- Gegenstand : Primerventil
- Betroffen : DG-800B alle W.Nr. (Motor Solo und Mid West) bis 8-321, Serie ab 8-322
DG-500M alle W.Nr.
DG-500MB alle W.Nr. bis 5E243, Serie ab 5E244

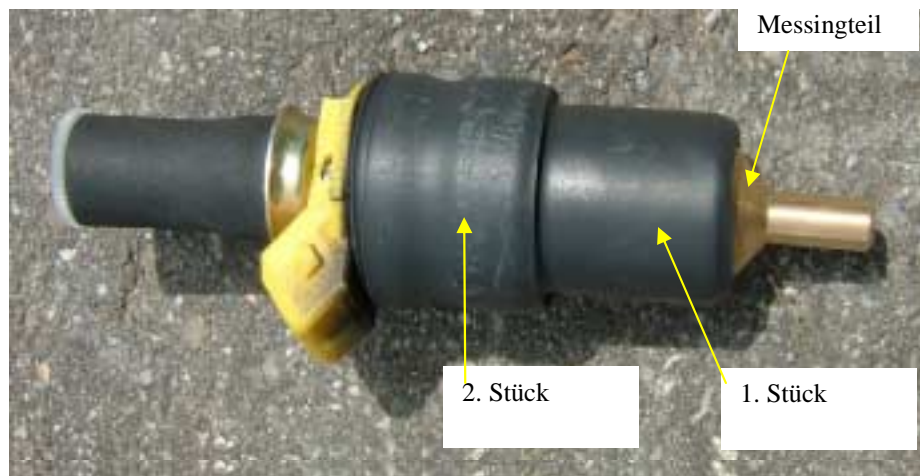
2. Die Rohrschelle, mit der das Primerventil befestigt ist, lösen. Schlauch vom Messingteil des Primerventils abziehen. Ventil säubern und entfetten. Schrumpfschlauch 55mm lang abschneiden und über das Messingteil und das schwarze Plastikteil des Primerventils schieben und mit Heißluftföhn verschrumpfen, s. Foto.
Eventuell passt das Ventil nicht mehr in die Rohrschelle. In diesem Fall ist das Gummiprofil der Rohrschelle zu entfernen und ein 2. Stück Schrumpfschlauch 25mm lang aufzuschrumpfen s. Foto
